Je suis opposé à ce projet éolien de Cernay en raison de son impact acoustique inacceptable, et dont l'étude est irrégulière.

Dans le cadre de l'étude acoustique, on peut lire au « 5.1 Localisation des points de mesure » page 12/86 : « La société ENERGITER, en concertation avec Venathec, a retenu 9 points de mesure distincts représentant les habitations susceptibles d'être les plus exposées : »

*Vue aérienne du site*

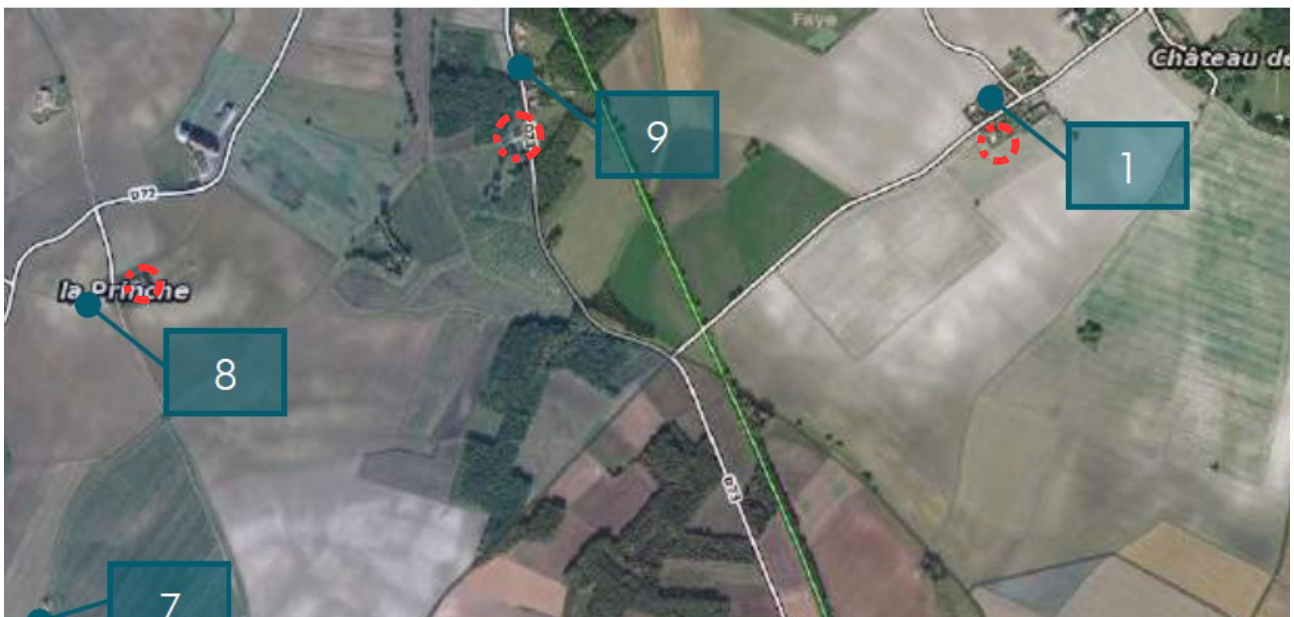
Comment se fait-il que ce soit la société Energiter qui définisse les points de mesure censés être représentatifs des habitations susceptibles d'être les plus exposées.

En effet, concernant les points 1, 8 et 9, ce NE SONT PAS les habitations les plus exposées qui ont été choisies. Les plus impactées ont été identifiées dans l'extrait de la carte de l'étude (page 12/86) par le symbole

Les points 2, 4, 6 et 7 n'ont pas fait l'objet de mesure (ou partielles) et sont donc non représentatifs, tout comme les points 1 et 9 dont le choix d'implantation ne représente les habitations les plus impactées des lieux-dits « Soudun » et « La Brosse ».

**En conséquence seuls 3 points de mesure sur 9 servent de base à cette prétendue étude d'impact, totalement fantaisiste.**

A noter que pour le point de mesure n°1, le choix de ne pas faire de mesurage sur la maison la plus impactée, la plus proche avec vue directe sur les éoliennes est parfaitement volontaire car les propriétaires ont été sollicités et n'ont pas refusé la pose des micros.

Au vu de ces éléments, les points de mesure ne sont pas représentatif de l'état initial acoustique.
